Para: Posibles Interesados Datos del Proceso: Programa de Fortalecimiento de la Red Hospitalaria. Licitación Pública Internacional No. BID-5790-GESALUD-LPI-01-2023 Construcción y Equipamiento del Hospital de Roatán	
Fecha: 22 de febrero de 2024	
Asunto: Aclaratoria No. 2	
Contacto: hroatan.gesalud@gmail.com

Aclaratoria No. 2

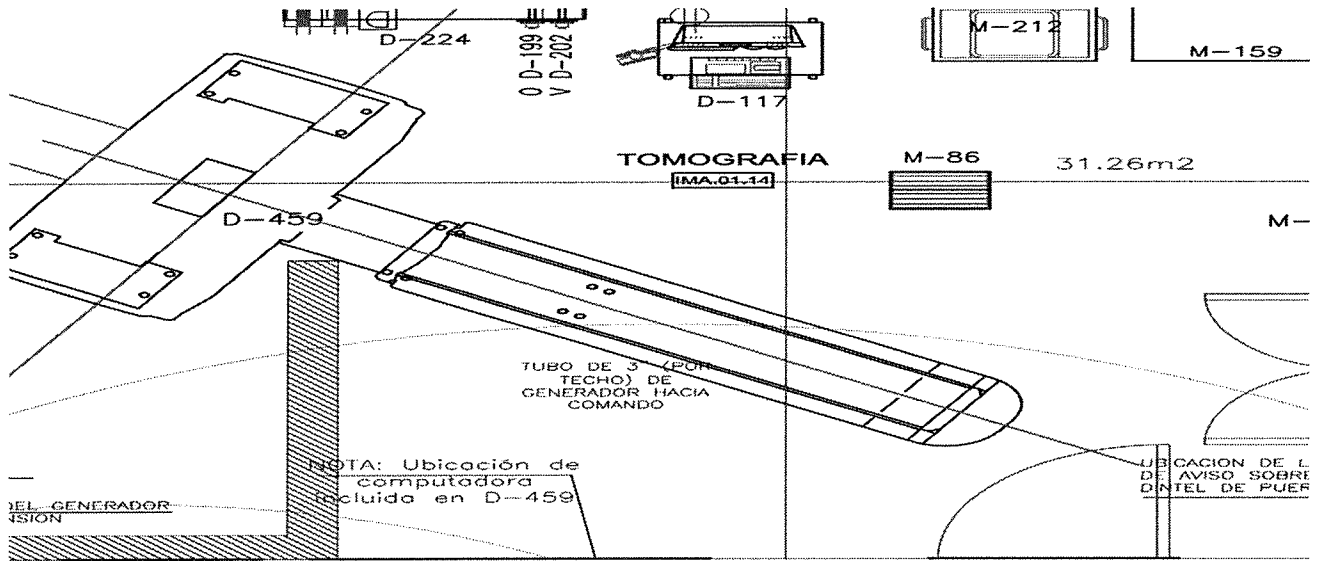
¿Las UPS deberán ser trifásicas o monofásicas ya que en el alcance de la obra y los planos no lo especifica?

Todas las UPS del proyecto se requieren trifásicas

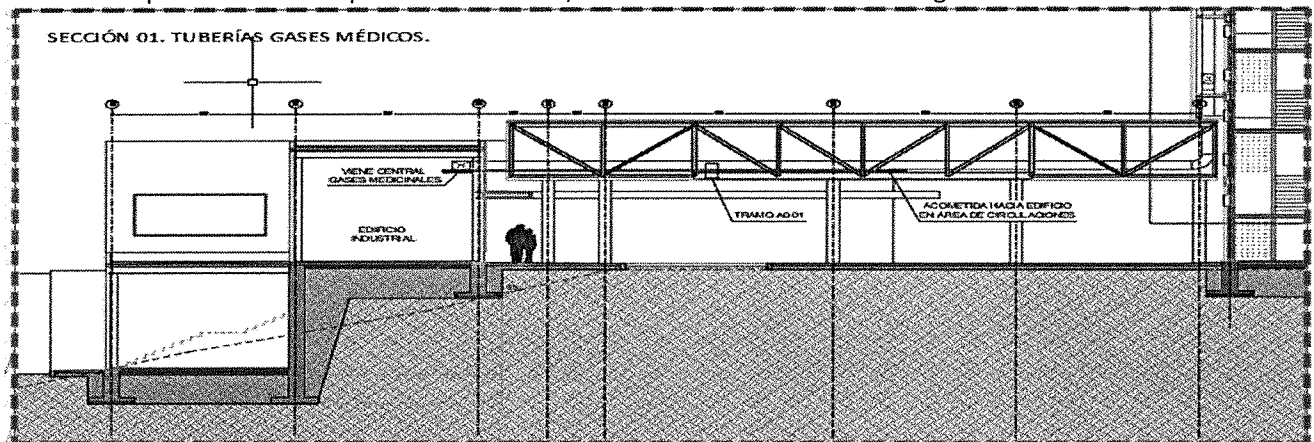
¿Cómo se realizará el cruce de cama de tuberías de gases medicinales a través de área de descarga, en caso de ser aérea proveer detalle de soporte o puente estructural?

Se realizará por medio de un puente estructural, así como se muestra en la imagen.
